Fråsegn til oppstart av planarbeid og høyring av forslag til planprogram, detaljregulering for Johan Sverdrup oljerørledning frå Bergsvikhamn til Mongstad - Lindås og Austrheim kommune

Merknader til planprogram for oljerørledning frå Johan Sverdrup frå Bergsvikhamna gjennom Austrheim til Mongstad

Innspel og merknader til detaljregulering for Johan Sverdrup oljerørledning frå Bergsvikhamn til Mongstad frå Kjeilen Vel.

Varsel om oppstart av planarbeid og høyring av forslag til planprogram for Johan Sverdrup Oljerørledning frå Bergsvikhamn til Mongstad.

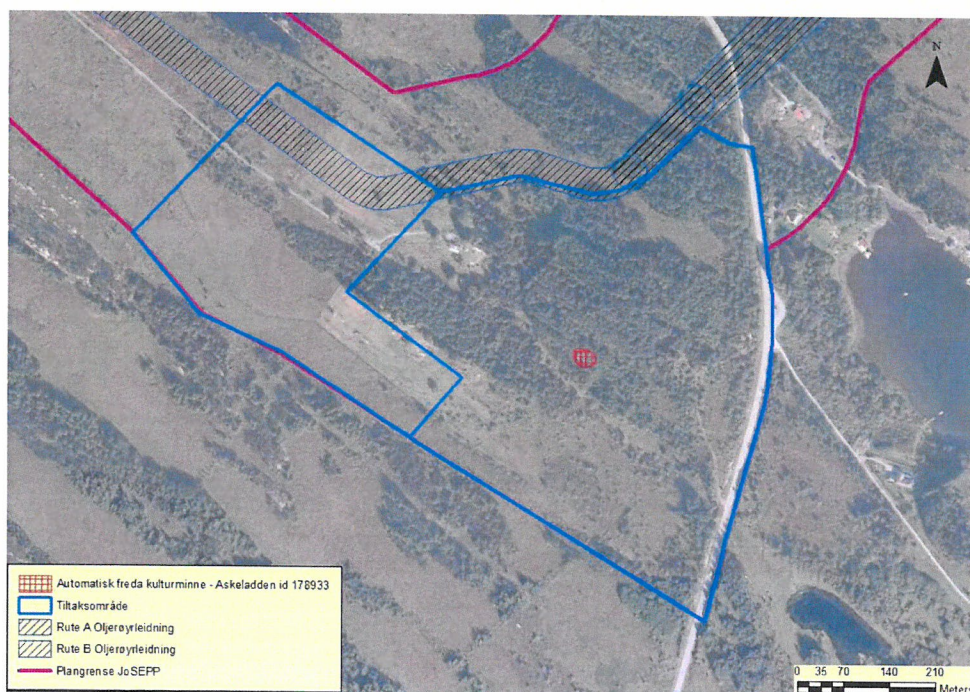
Det er gjort funn av eitt nytt automatisk freda kulturminne i arealet som er registrert, ein steinalderbuplass med Askeladden id 178933. Det automatisk freda kulturminnet ligg i tiltaksområde 2c (sjå vedlagt kart). Vi ber om at denne blir teke omsyn til i den vidare planprosessen. I utgangspunktet skal automatisk freda kulturminne bevarast i plan med arealføremål som ikkje opnar for nye tiltak, samt omsynssone c (vern av kulturmiljø) og d (bandlegging etter kulturminnelova). Dersom planen ikkje let seg justere for å ta omsyn til automatisk freda kulturminne kan det for viktige samfunnsmessige tiltak søkjast dispensasjon frå kulturminnelova. Tilråding om dispensasjon føreset at Hordaland fylkeskommune kan seie seg samd i arealbruken i planen. Det er Riksantikvaren som dispensasjonsmynde etter kulturminnelova som avgjer eventuell dispensasjon og vilkår når planen er til offentleg ettersyn. Vi gjer merksam på at dispensasjon frå kulturminnelova vanlegvis blir gjeve på vilkår av nærare arkeologiske granskingar, og at det etter

Vi ber om at tiltakshavar tek kontakt med Hordaland fylkeskommune v/Kultur- og idrettsavdelinga når det føreligg arealdisponering i planen, slik at løysingar for automatisk freda kulturminne kan drøftast før planen blir lagt ut til offentlig ettersyn.
